<サスペンションアーム仕様変更及び商品価格改定のご案内>

フロントピロテンションロッド仕様変更

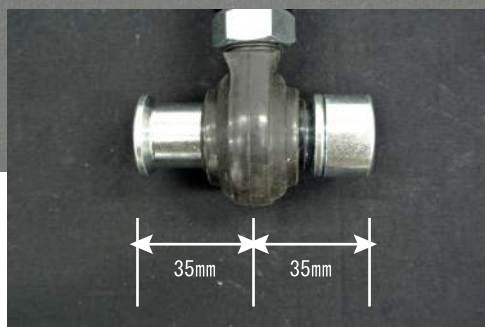
好評発売中のピロテンションロッドを仕様変更いたしました。
 兼ねてより要望が多かった「切れ角アップ車種」に対応するために、カラーをオフセットして装着できるようにしました。ナックル加工などにより切れ角をアップした車両では、タイヤとテンションロッド本体が接触してしまうことがあります。テンションロッドをオフセット装着することにより、テンションロッド本体の逃げ幅を確保できます。
 付属のカラーの取付を変更することにより、標準装着とオフセット装着の二種類でのセットが可能です。

ロッドエンドピロは国産メーカー品を採用。さらに、当社オリジナルオーダーにより、トルクをアップしたスペシャルVerのロッドエンドピロです。(ダストブーツ付)

本体ロッド部はカチオン電着塗装仕上げにより、強固な塗膜を維持します。
